**RELATÓRIO DE FISCALIZAÇÃO TÉCNICA DOS SISTEMAS DE ÁGUA E
ESGOTO DO MUNICÍPIO DE
SALTO**

**PRESTADOR: SERVIÇO AUTÔNOMO DE ÁGUA E ESGOTO DE SALTO – SAAE e
SANESALTO Saneamento**

Relatório R5 – Continuação do Diagnóstico e Não-Conformidades

Americana, julho de 2016

Nome: Haras Paineiras enterrado

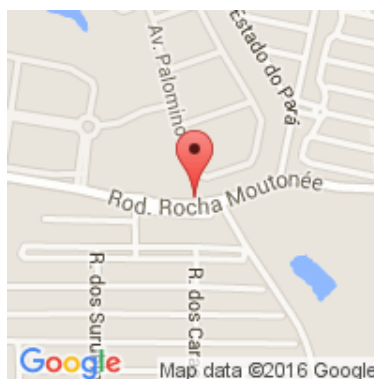
Item 6.1: A área não está devidamente cercada (Art. 5.16.8 da NBR 12217/1994). Prazo: Em até 180 dias

Item 6.2: Ausência de identificação da área (Art. 2º da Lei Federal 11.445/2007). Prazo: Em até 180 dias

Item 6.9: Inexistência de telas de proteção contra entrada de insetos e pequenos animais nas tubulações de ventilação (Art. 5.14 da NBR 12217/1994). Prazo: Imediato

Informações complementares: Apesar de se localizar em um condomínio, entende-se necessário cercar a área para segurança dos moradores, e manutenção da qualidade da água.

Nome: Haras Paineiras elevado

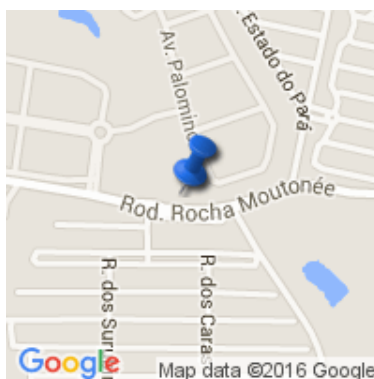
Item 6.1: A área não está devidamente cercada (Art. 5.16.8 da NBR 12217/1994). Prazo: Em até 180 dias

Item 6.2: Ausência de identificação da área (Art. 2º da Lei Federal 11.445/2007). Prazo: Em até 180 dias

Item 6.7: Inexistência de pára-raios em reservatórios elevados (Art. 5.16.7 da NBR 12217/1994). Prazo: Em até 180 dias

Item 6.11: Reservatório sem medidor de nível (Art. 5.15 da NBR 12217/1994). Prazo: Em até 180 dias

Nome: Hospital elevado

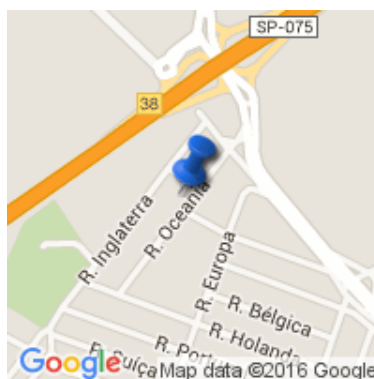
Item 6.4: Existência de locais sem guarda-corpos ou escadas em situação inadequada (Art. 5.16 da NBR 12217/1994). Prazo: Em até 180 dias

Item 6.7: Inexistência de pára-raios em reservatórios elevados (Art. 5.16.7 da NBR 12217/1994). Prazo: Em até 180 dias

Nome: Hospital apoiado

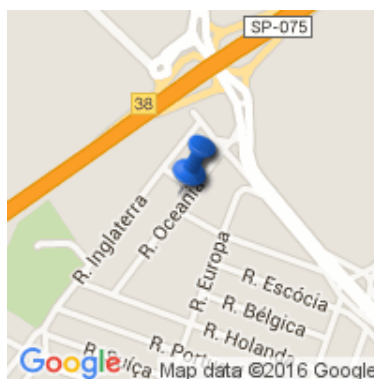
Item 6.1: A área não está devidamente cercada (Art. 5.16.8 da NBR 12217/1994). Prazo: Em até 180 dias

Item 6.2: Ausência de identificação da área (Art. 2º da Lei Federal 11.445/2007). Prazo: Em até 180 dias

Item 6.3: Existência de vazamentos aparentes nas instalações (Art. 2º da Lei Federal 11.445/2007). Prazo: Imediato

Item 6.9: Inexistência de telas de proteção contra entrada de insetos e pequenos animais nas tubulações de ventilação (Art. 5.14 da NBR 12217/1994). Prazo: Imediato

Item 6.10: O reservatório sem tampas de inspeção em boas condições (Art. 5.13 da NBR 12217/1994). Prazo: Imediato

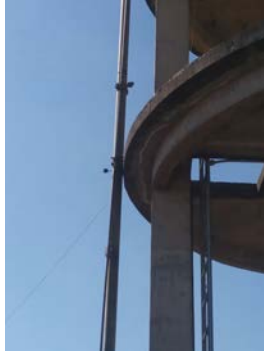
Item 6.4: Existência de locais sem guarda-corpos ou escadas em situação inadequada (Art. 5.16 da NBR 12217/1994). Prazo: Em até 180 dias

Item 6.7: Inexistência de pára-raios em reservatórios elevados (Art. 5.16.7 da NBR 12217/1994). Prazo: Em até 180 dias
